COMUNE DI BARDOLINO
Provincia di Verona

VARIANTE PARZIALE AL
PIANO PARTICOLAREGGIATO DEI CENTRI STORICI - 2016
(Art. 20 L.R. 11/04)

RELAZIONE
comprendente le modifiche alle Tavole e alla Normativa
(aggiornata alla DGC di approvazione)

**VARIANTE PARZIALE AL PIANO PARTICOLAREGGIATO
DEI CENTRI STORICI - 2016**

Allegato a) Stralcio Tav. 64 (pianta) **vigente**

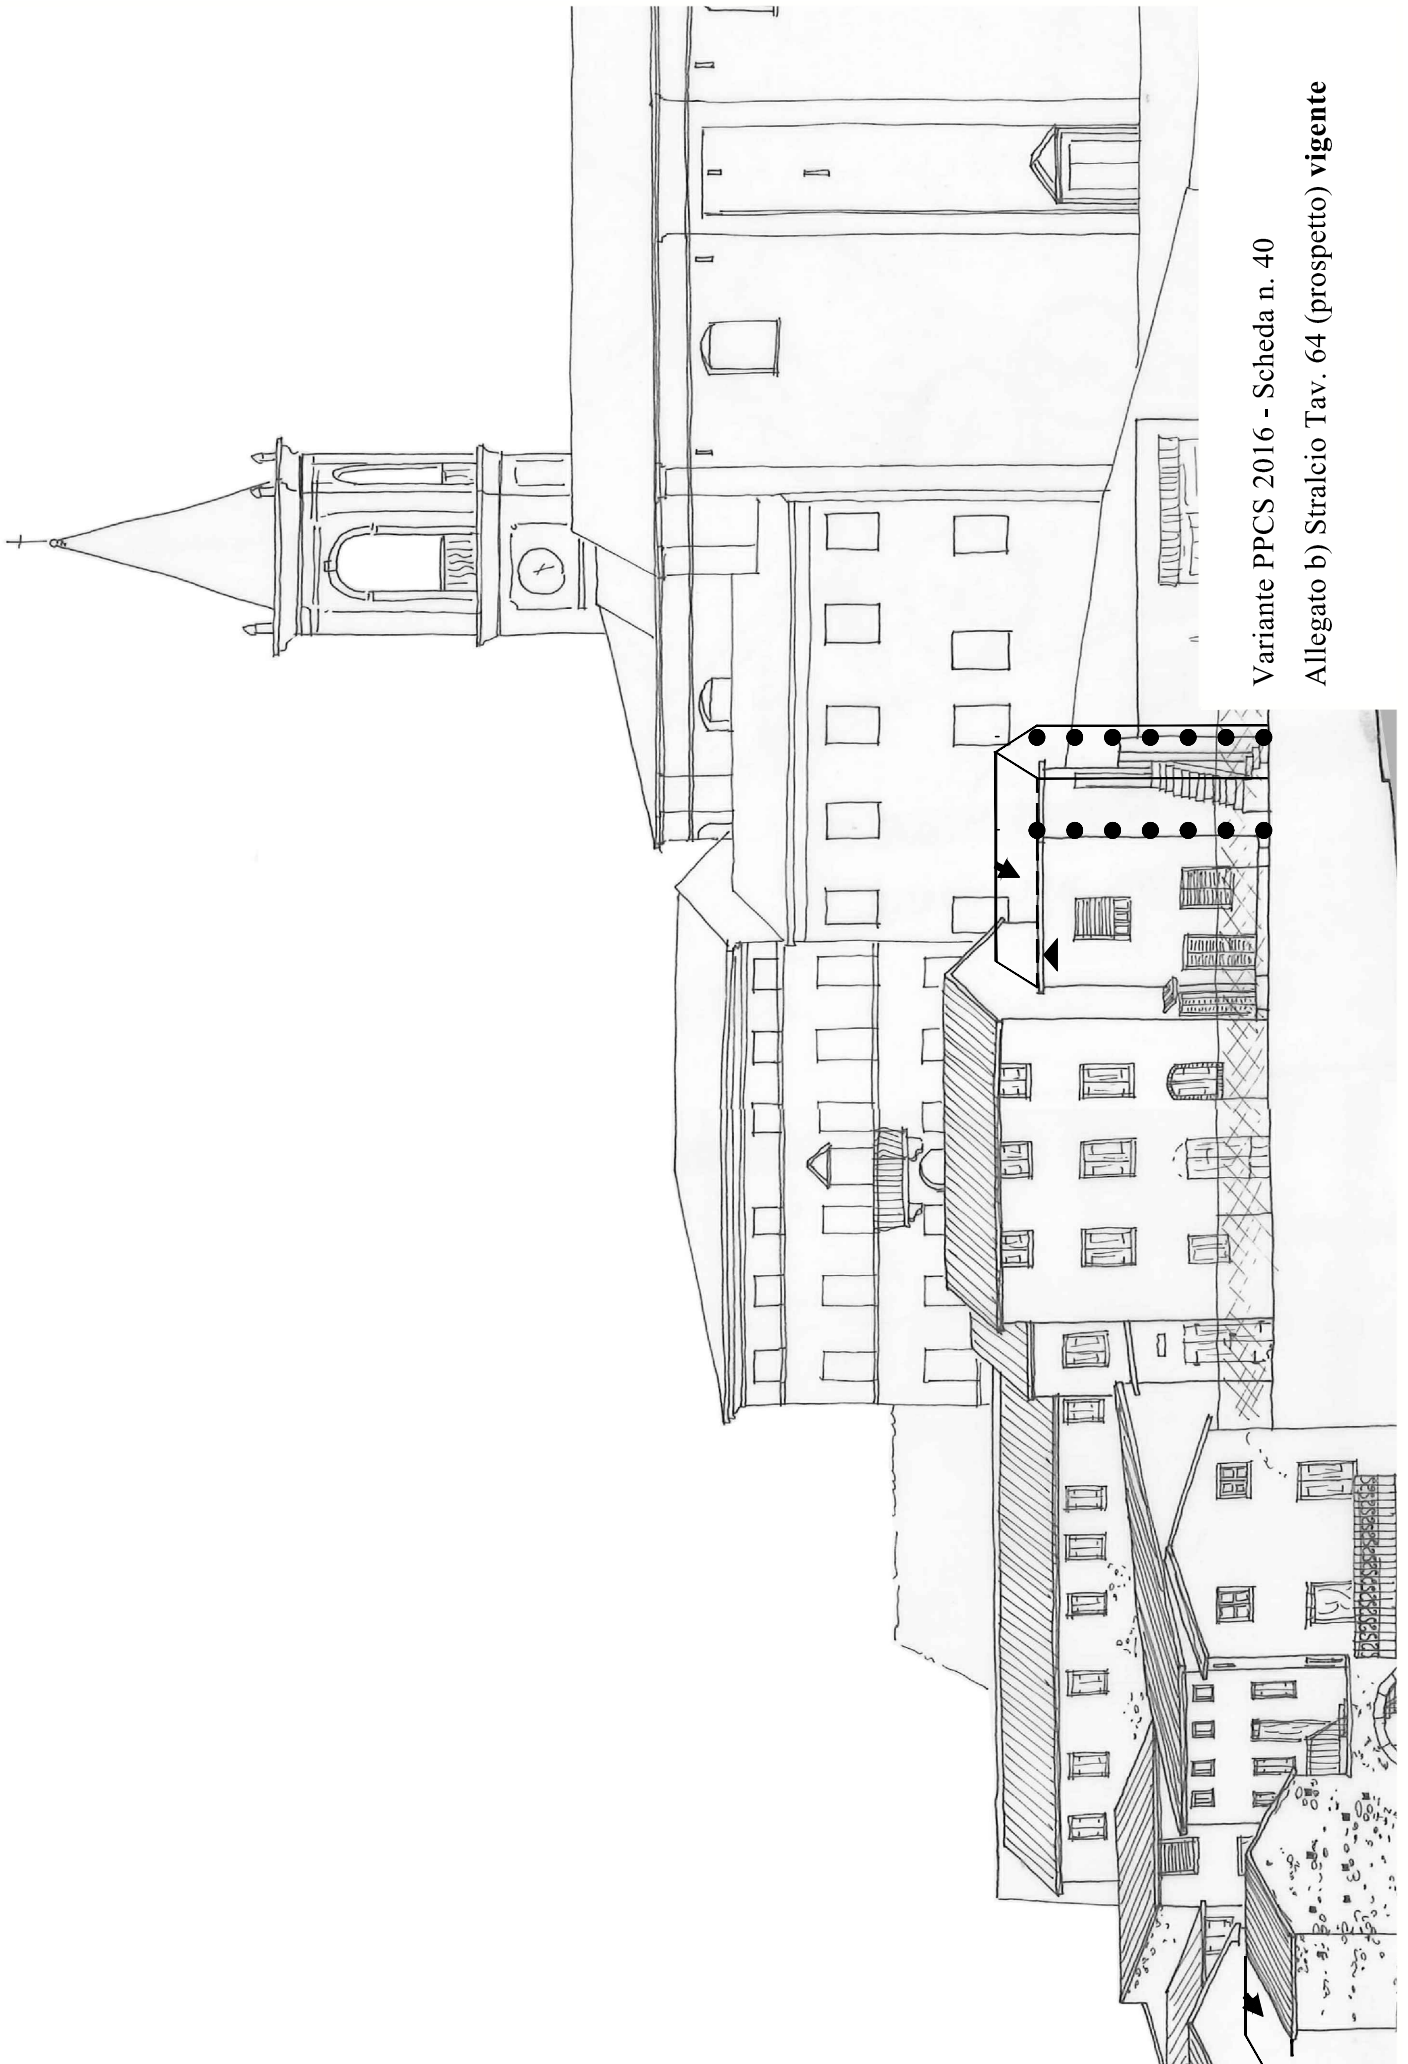
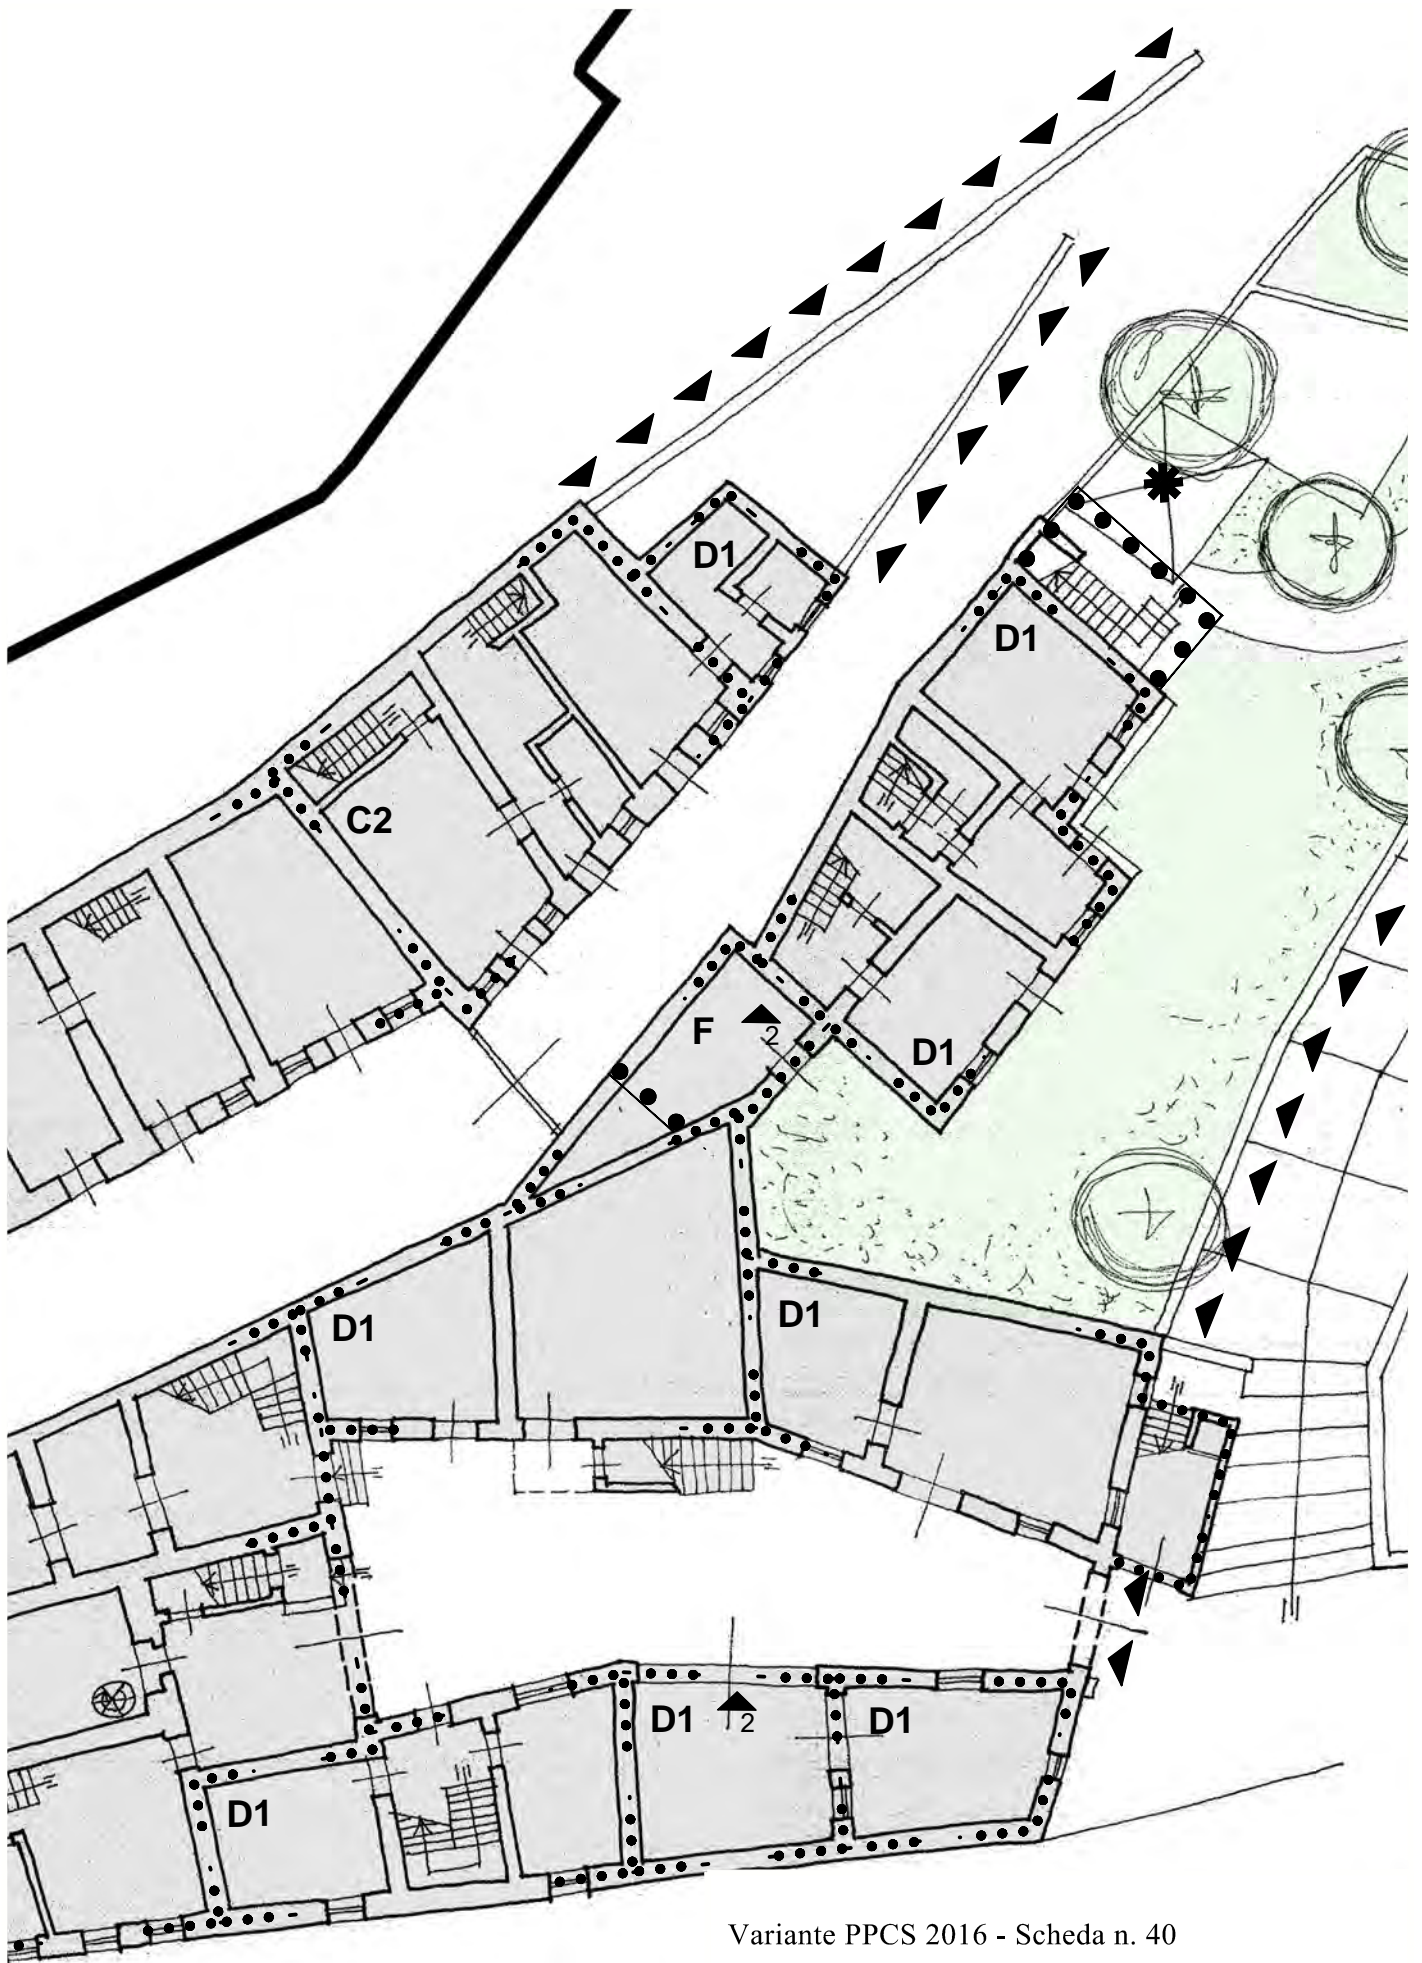
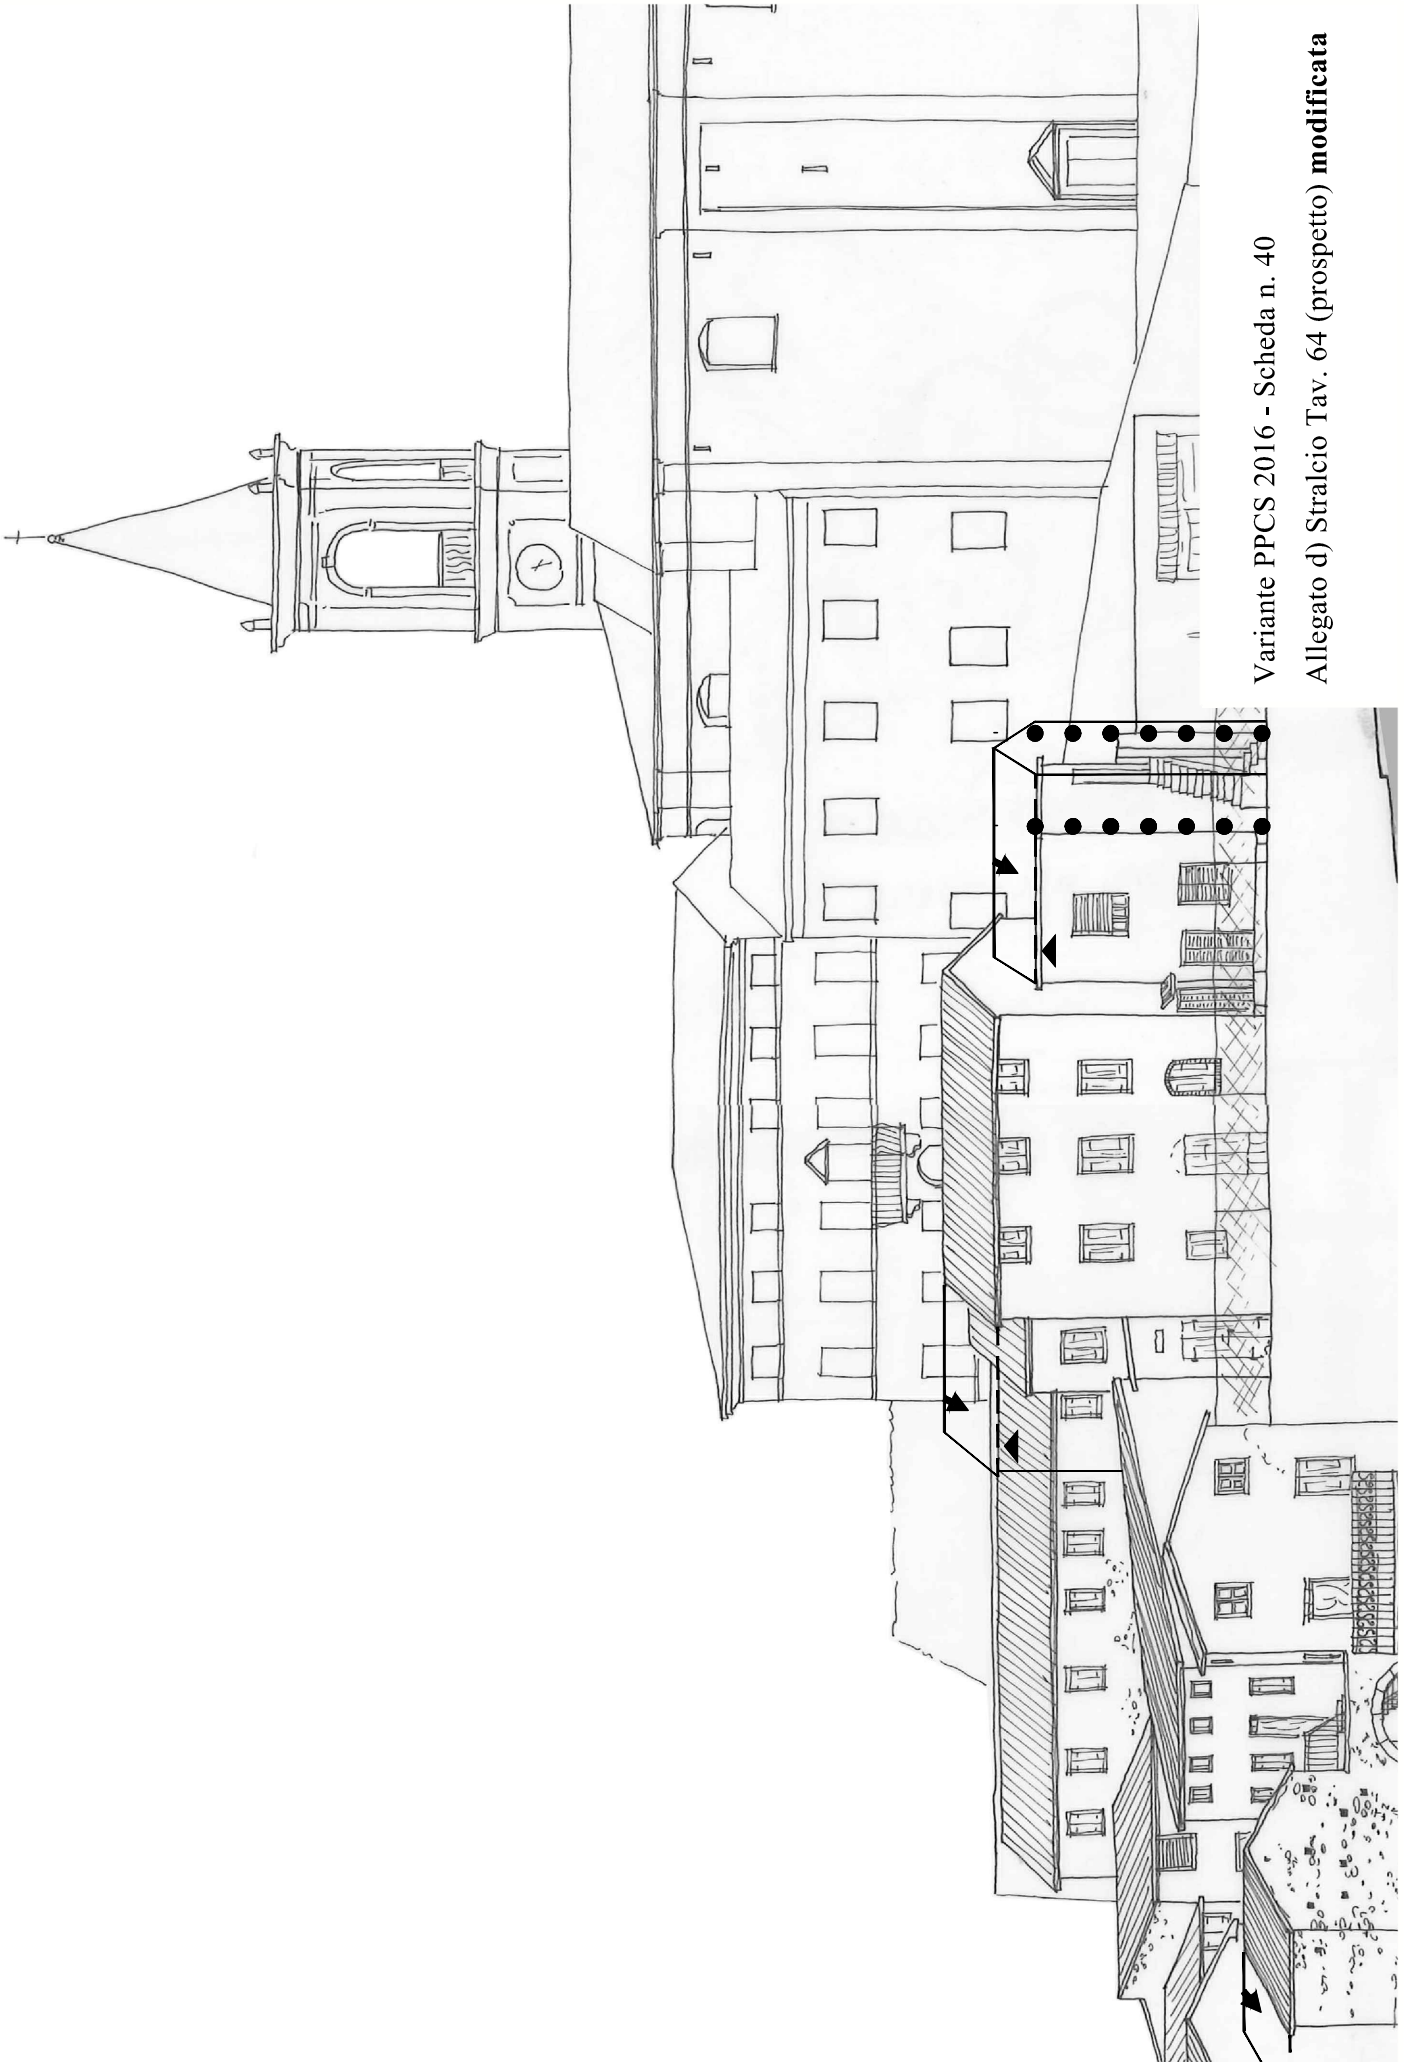
Qualche remora può venire dall'impatto dell'ampliamento sui coni visuali dalla cortina di case nella strada superiore; tuttavia il tratto è molto piccolo e l'altezza rimane quella della casa esistente.
